Projet de révision du PPR des Contamines-Montjoie

Bilan de la consultation de la population organisée en avril 2013

Septembre 2013

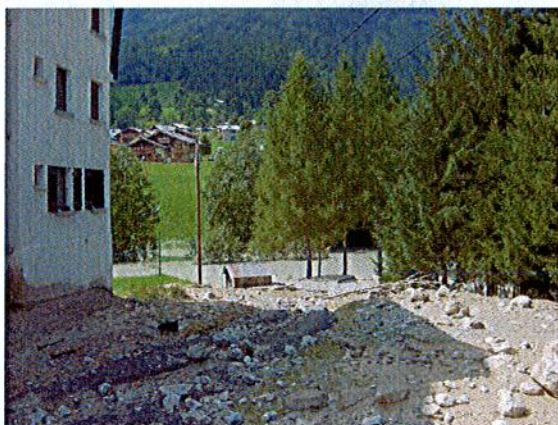
Ils indiquent que le rapport de présentation fait état de plusieurs maisons détruites en 2005 lors de la crue et estiment que ce constat est faux.

- Pour répondre à cette observation, le terme « habitation » est peut être mal choisi. Néanmoins d'après les photos ci-dessous le bâtiment de la « DDE » n'était pas le seul à être endommagé.

Boue sur les murs de l'habitation et du chalet garage, situés à cote du bâtiment des services techniques.

Présence de boue sur les murs de l'immeuble entre le Bon Nant et la route départementale.

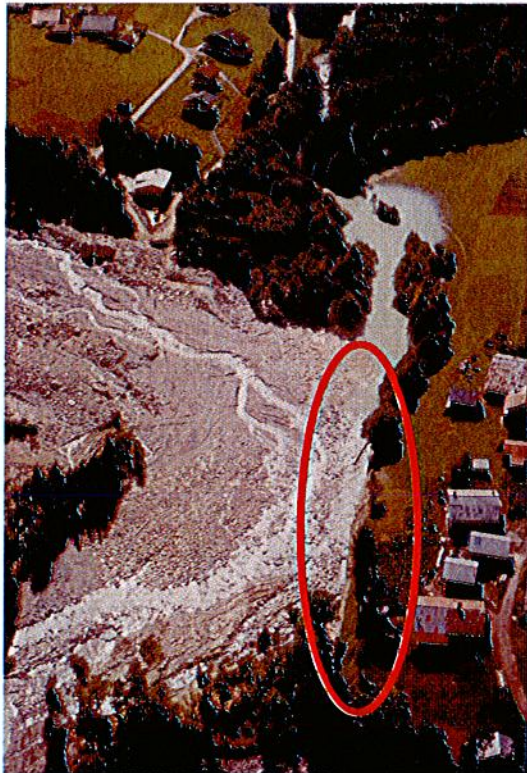
Sur la carte de localisation des ouvrages, la digue de protection n'y figure pas. Il s'agit d'un oubli qui sera corrigé dans les prochaines versions.

Projet de carte des aléas - version mars 2013

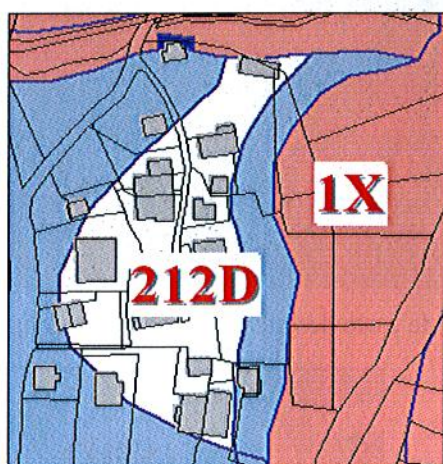
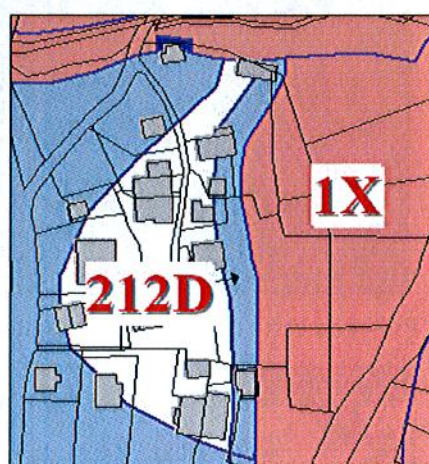
En ce qui concerne le hameau de la Vy, une nouvelle visite a été réalisée sur le terrain le 14 juin 2013. Dans le rapport de présentation soumis à la consultation, il est fait mention à plusieurs reprises de la menace d'un glissement du hameau de la Vy suite à un phénomène d'érosion de berges, engendré par la déviation en rive gauche du lit du Bon Nant, après obstruction de son lit par les matériaux issus de la lave du Nant d'Armançette. Ce terme de « menace » n'est pas tout à fait justifié. Il a été repris dans les différents constats, rapports rédigés suite aux événements de 1964 et 2005. Or aucun bâtiment n'a subi de dommages. Ce terme de « menace » sera retiré du rapport de présentation. Lors des événements de 1964 et 2005 les parcelles 178, 179, 181, 182 et 187 ont été affectés par ce phénomène (voir photos ci-dessous).

Les parcelles 179, 181, 182 et une partie de la 178 sont composées en grande partie de matériaux rapportés (remblais). Par conséquent ceux-ci sont fortement mobilisables lors d'évènements semblables à celui de 1964 et 2005.

Ce phénomène peut également éroder le terrain naturel mais sur une largeur limitée, qui est loin, pour le moment d'affecter les bâtiments. D'ailleurs les anciens, à l'époque, avaient construits leurs bâtiments suffisamment loin du sommet des berges.

Afin de prendre en compte la remarque de M. Couaraze et les éléments cités précédemment, des modifications ont été apportées à la carte des aléas et au zonage réglementaire. Les parcelles 181, 182, 179 et une partie des parcelles 178 et 187 ont été qualifiées en aléa fort de glissement de terrain par érosion de berge. Au delà une bande de sécurité d'environ 10 mètres a été qualifiée en aléa moyen de glissement de terrain.

Projet de carte des aléas- version mars 2013

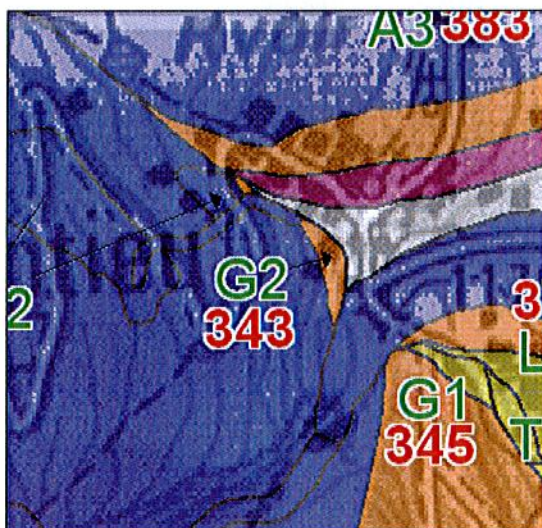
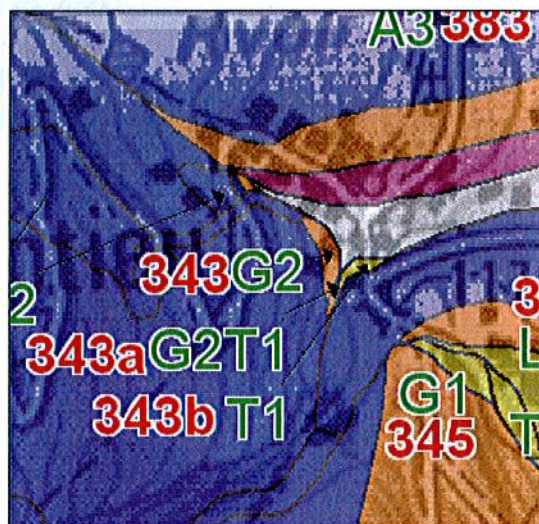
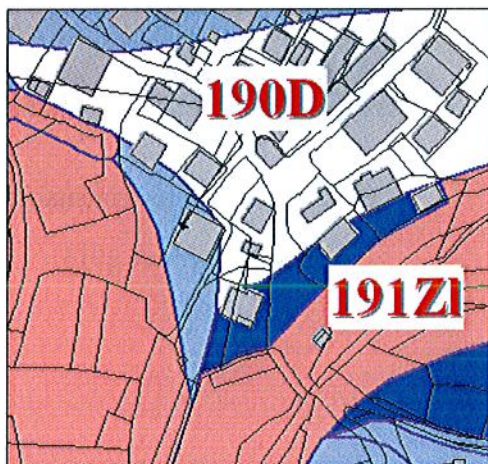
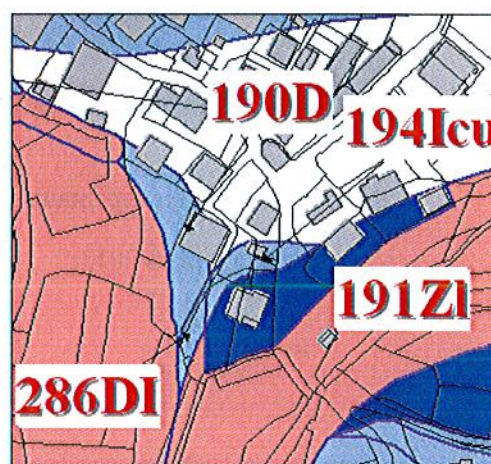
Propriétaire des parcelles n°56 et 57 au Baptieu, il conteste le classement partiel de ses parcelles en zone rouge et en zone bleue 190D.

L'ancienne ferme dépourvue de fondation, implantée sur la parcelle 57 depuis 1809 n'a pas été affectée selon lui par le glissement de 1966 et n'a jamais subi de phénomène d'instabilité de terrain.

Il sollicite une rectification de la limite de la zone rouge.

La zone bleue correspond à l'aléa moyen. Il s'agit d'une zone de précaution à l'aval d'une zone d'aléa fort glissement de terrain. Cette limite a été réajustée au niveau de la parcelle 57 et modifiée au niveau des parcelles 1723 et 271.

Lors de cette visite, M. Bouvier a également transmis de nouveaux éléments concernant la lave torrentielle du Nant Rouge. Lors de l'évènement de 1969, les eaux boueuses auraient envahi son terrain sur les parcelles 1716 et une partie de la 1374. Par conséquent il a été rajouté sur la carte des aléas, un aléa faible de crue torrentielle.

Projet de carte des aléas - version mars 2013

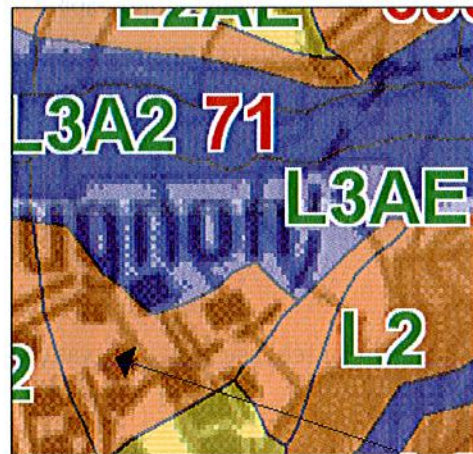
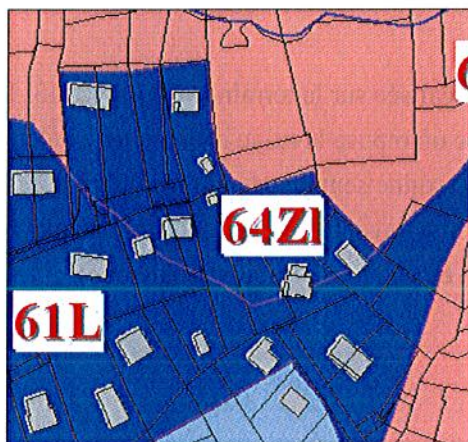
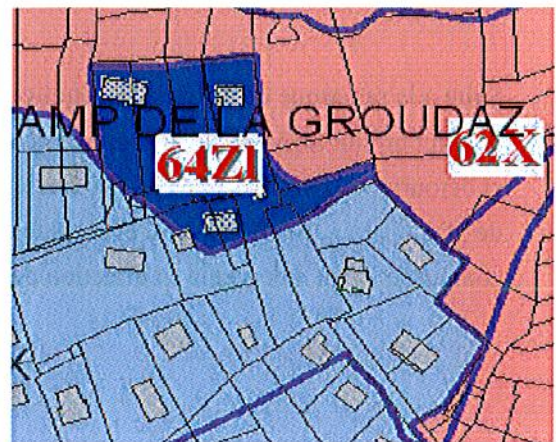
Ils précisent que leur chalet est situé à quelques mètres en contre bas d'une très ancienne ferme habitée de 1730 à 1920 environ, aujourd'hui à l'état de ruine, mais n'ayant jamais subi de dommage lié aux crues d'Armanette. Ils ajoutent que la topologie du terrain, un triangle surélevé par rapport aux autres parcelles attenantes, détournerait le flux d'une crue éventuelle.

Suite à la remarque de M. Pain, une nouvelle visite a été réalisée sur le terrain le 14 juin 2013. Il y a en effet un îlot légèrement surélevé, avec une pente faible où repose la ruine d'un ancien chalet. Celui-ci détourne de part et d'autre les écoulements possibles. La ruine semble néanmoins vulnérable, en cas de phénomène, même si aucun évènement ne l'a affectée auparavant. De plus cet îlot pourrait être contourné avant de revenir en direction des parcelles 279 et aval. (voir photos ci-dessous).

Compte tenu des éléments, il est proposé de passer les parcelles 281, 282 et 1533 en **zone d'aléa moyen (L2)**. Ce qui aurait pour effet de les classer en **zone 61L** au lieu de 64 ZI.

Projet de zonage réglementaire
version mars 2013

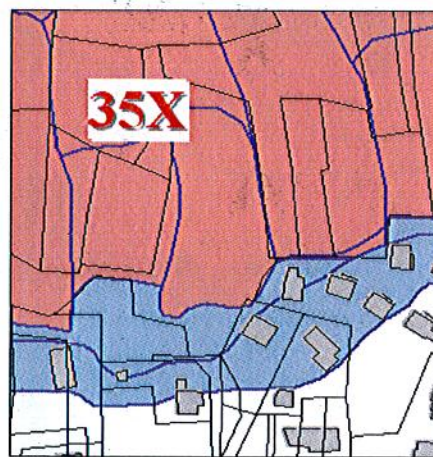
Il fait part de son désaccord avec le tracé de la zone rouge qui empiète sur ses parcelles constructibles en zone UC du POS. Il estime qu'il n'y a aucun risque d'éboulement ni d'avalanche sur ses parcelles et demande de remonter la limite de la zone rouge de quelques mètres.

Lors de cette visite, M. Erba a communiqué l'étude géotechnique établie sur le lot A. Cette étude fait apparaître un sol constitué de matériaux argilo limoneux jusqu'à environ 5,4 m.

La parcelle concernée par le projet est un terrain à forte pente, dans sa partie supérieure, qui fait apparaître quelques signes d'instabilité. Il s'agit d'un terrain moutonné dans sa partie haute, lié à une arrivée d'eau (source non canalisée).

Compte tenu de ces éléments, la limite entre l'aléa fort et l'aléa moyen de glissement de terrain sera déplacée de quelques mètres vers le nord.

Néanmoins, le projet présenté par M. Erba, prévoit un important terrassement. Les talus de terrassement nécessiteront la mise en place de solution de confortement, conformément à l'étude géotechnique. De même, il est nécessaire de prévoir le captage de la source à l'amont de la parcelle.
